改善箇所説明図

基準不適合箇所

型式;
SA-D2K、SB-D3H、SA-SD1E、EDM-SD1E、
SA-SD2E、EDM-SD2E、SG1H、EBT-SG2H、
KDN-D2L、KDN-D3H

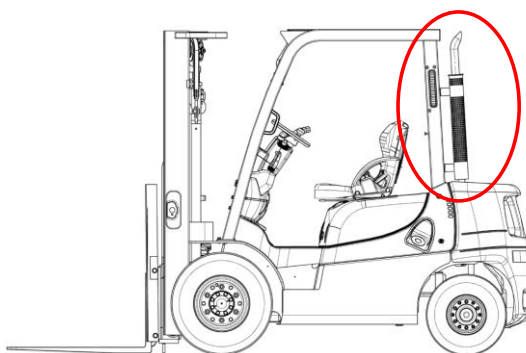
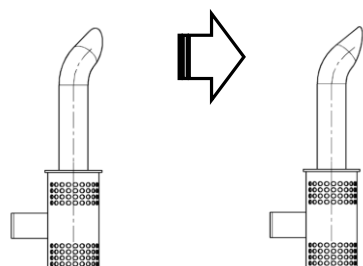
オプション設定した消音器一体式縦型排気管の開口部が、車体の右側30°を超えて傾いているため、排気ガスが他の交通に悪影響を及ぼすおそれがある。

[改善内容 : 全車両、消音器一体式縦型排気管を対策品に交換する。]
